Van: [redacted]
Verzonden: vrijdag 25 september 2020 14:25
Aan: [redacted], [redacted] van
CC: [redacted]
Onderwerp: RE: Grimburgwal deelopdracht opmerkingen mobilisatie en demobilisatie
Bijlagen: 20200925 met opm GMB Toegede BP GBW0104.pdf

Onderbouwing toegevoegde besteksposten GBW0104

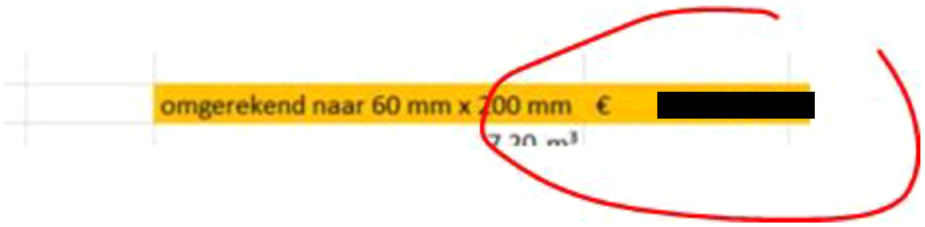
Hoi [redacted],
Dit maakt wel degelijk iets uit!
Verschil is meer dan [redacted]

Aanbrengen houten damwanden 6 m (indicatief)

+ Leveren damwand
Damwand planken Azobe L= 6 m B=200mm D=60mm fsc

Hoezo prolock?
Ben ik iets aan het beoordelen dat toch niet gaat gebeuren?
Met vriendelijke groet,

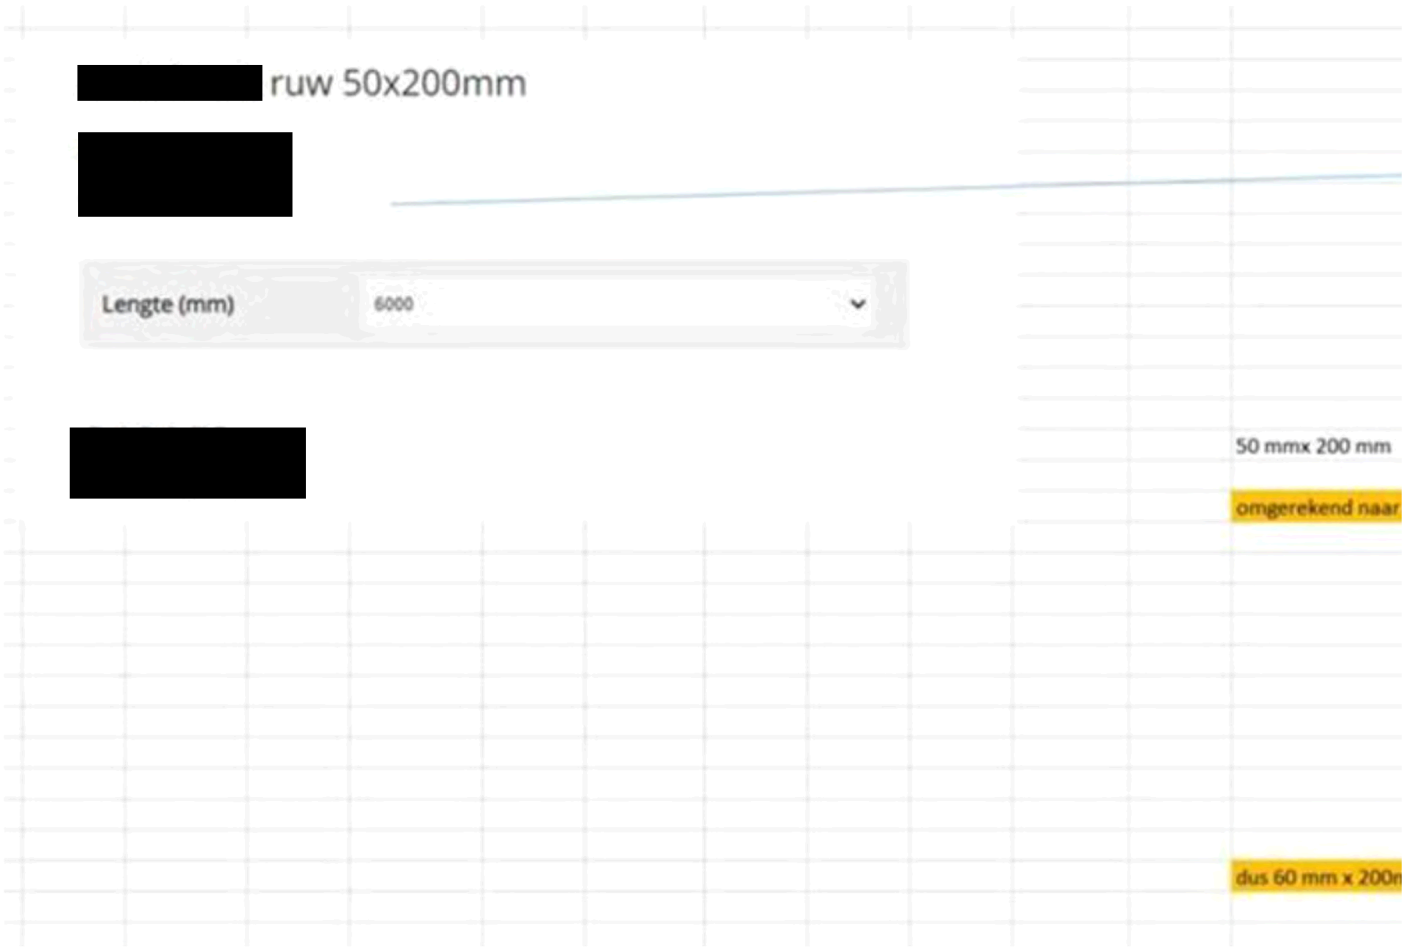
Oke dan kan de onderbouwing wel kloppen,
Echter de prijs voor het hout is te hoog.

Even wat uitgezocht :

En ik heb nog offerte vraag uitstaan,
Voor de zekerheid.
